Avis de la Mission Régionale d'Autorité environnementale Nouvelle-Aquitaine sur le projet de parc éolien de Cernay sur la commune de Cernay (86)

n°MRAe 2025APNA171

dossier P-2025-18383

Localisation du projet : Commune de Cernay (86)
Maître d'ouvrage : SAS FERME EOLIENNE DE CERNAY (Energiter)
Avis émis à la demande de l'Autorité décisionnaire : Préfet de la Vienne (86)
En date du : 25/07/2025
Dans le cadre de la procédure d'autorisation : Autorisation environnementale
L'Agence régionale de santé et le Préfet de département au titre de ses attributions dans le domaine de l'environnement ayant été consultés.

Implantation des éoliennes – Etude d'impact p. 336

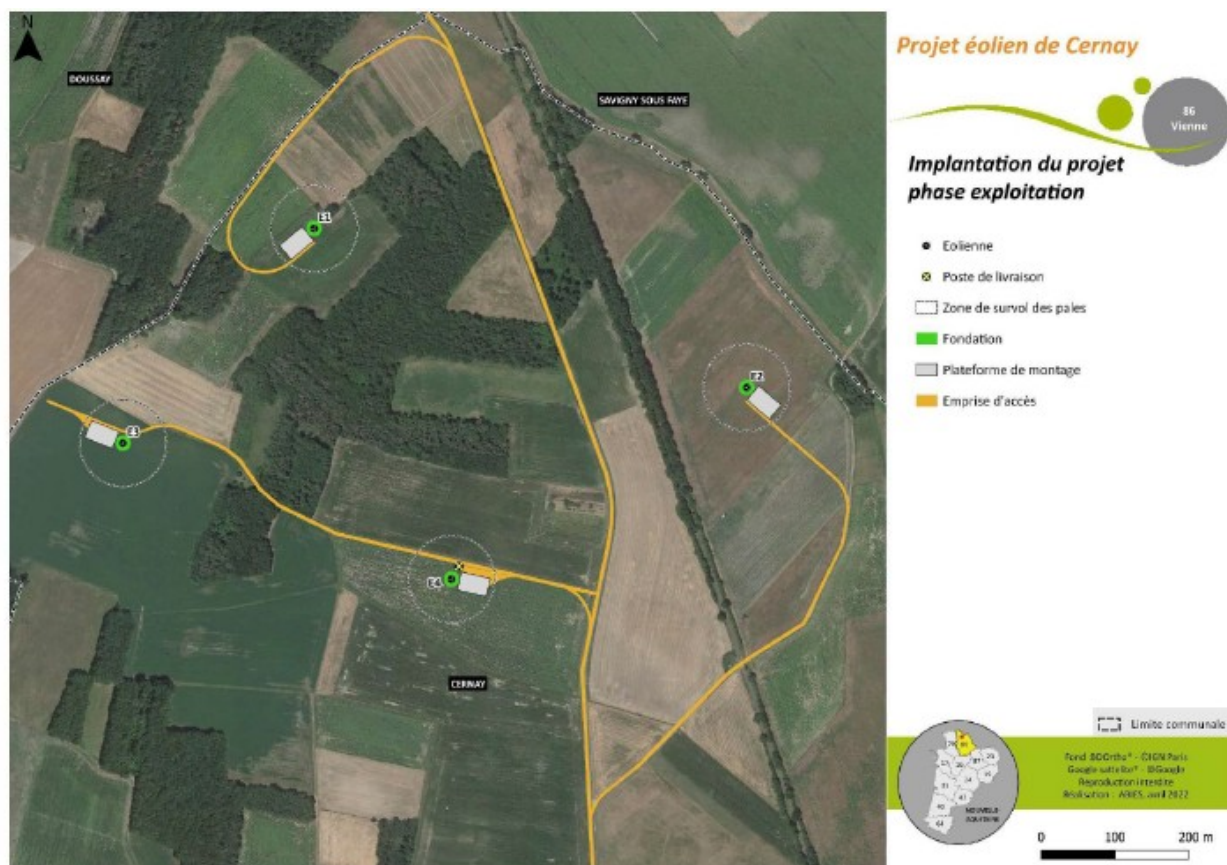
Concernant les chiroptères, toutes les éoliennes sont implantées à une distance entre le bout de pale et une structure arborée inférieure à la distance minimale de 200 m.

La MRAe recommande au porteur de projet de justifier de manière argumentée l'impossibilité de respecter les distances de référence préconisées pour la protection des chiroptères et qu'il propose, des mesures compensatoires adaptées, proportionnées aux enjeux identifiés et conformes aux exigences réglementaires en vigueur.

En particulier, le positionnement des quatre éoliennes à moins de 200 m de boisement, justifierait une recherche d'une implantation alternative privilégiant un éloignement plus important du réseau de haies et de boisements.

Cartographie de synthèse des enjeux liés à l'avifaune – Etude d'impact p. 183 de l'EI

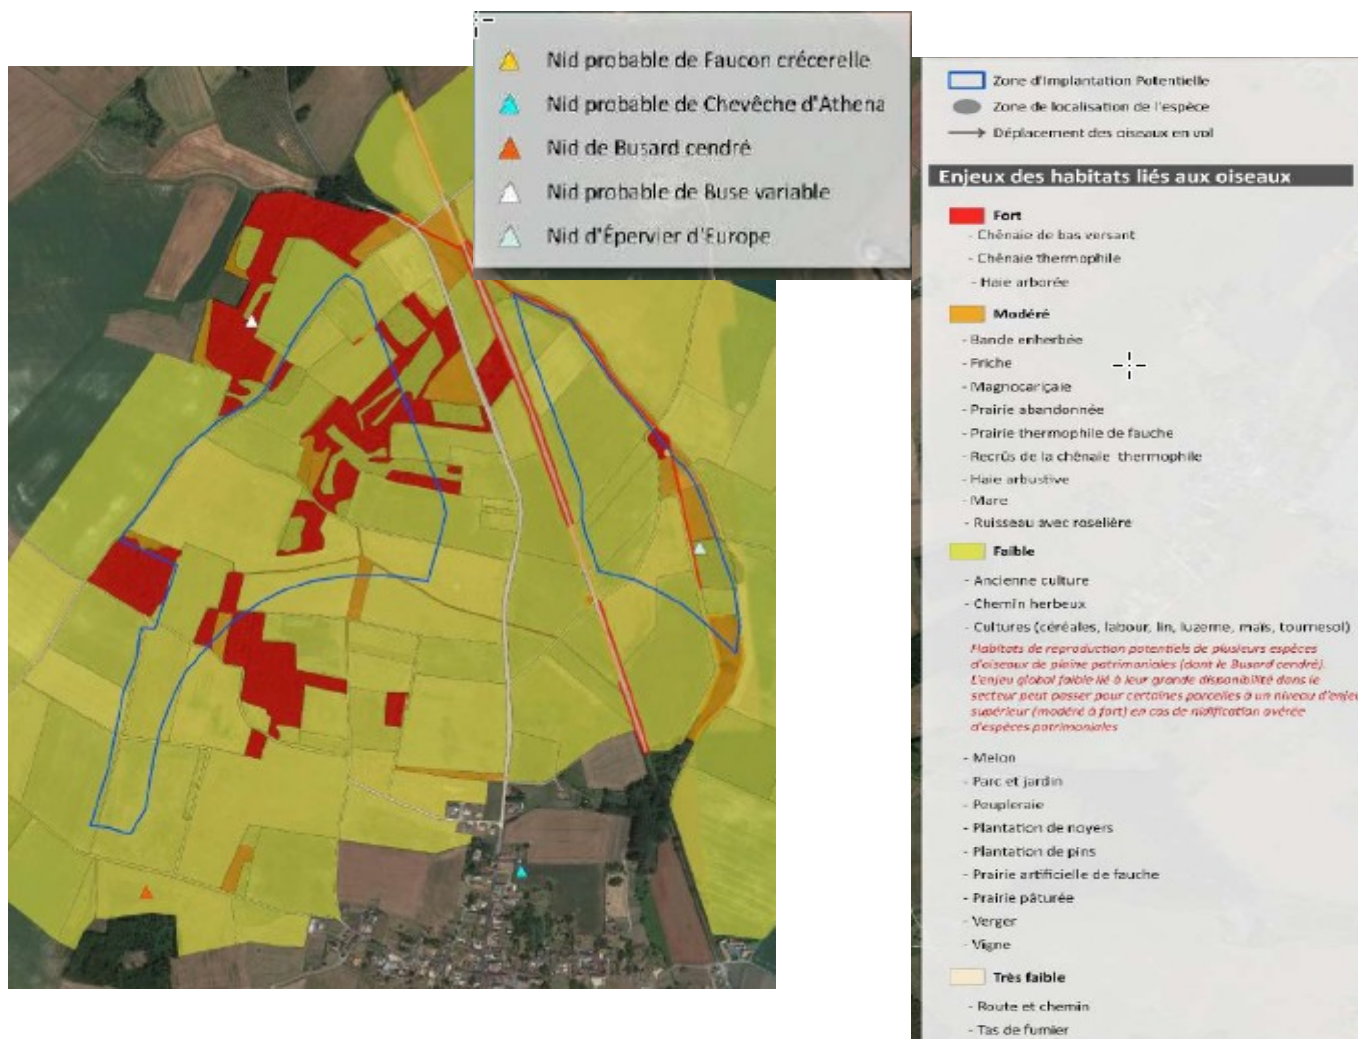
Concernant l'avifaune, l'étude identifie des enjeux forts et modérés pour 26 espèces d'oiseaux, tout en concluant à des impacts résiduels non significatifs pour ce taxon. Cette conclusion est toutefois insuffisamment étayée, car la liste complète des espèces présentes sur le site, leurs statuts, leurs niveaux d'enjeux, les périodes d'observation et les effectifs observés n'est pas fournie. **La MRAe relève que l'analyse des impacts est réduite aux seules espèces patrimoniales, ce qui ne permet pas d'appréhender l'ensemble des impacts du projet sur l'avifaune. L'analyse des enjeux et des impacts doit être conduite pour toutes les espèces inventoriées sur le site du projet, à minima les espèces protégées.**

Il est nécessaire de compléter le dossier avec la synthèse complète des espèces observées et de cartographier les habitats favorables au repos et à la reproduction, en indiquant leurs niveaux d'enjeux par espèce. Sur cette base, les mesures d'évitement, de réduction et de compensation devront être réexaminées et ajustées si nécessaire. **Tout raisonnement conduisant à l'absence d'impact notable, tout particulièrement pour les enjeux forts, doit être clairement argumenté sur des bases scientifiques et documentées.**
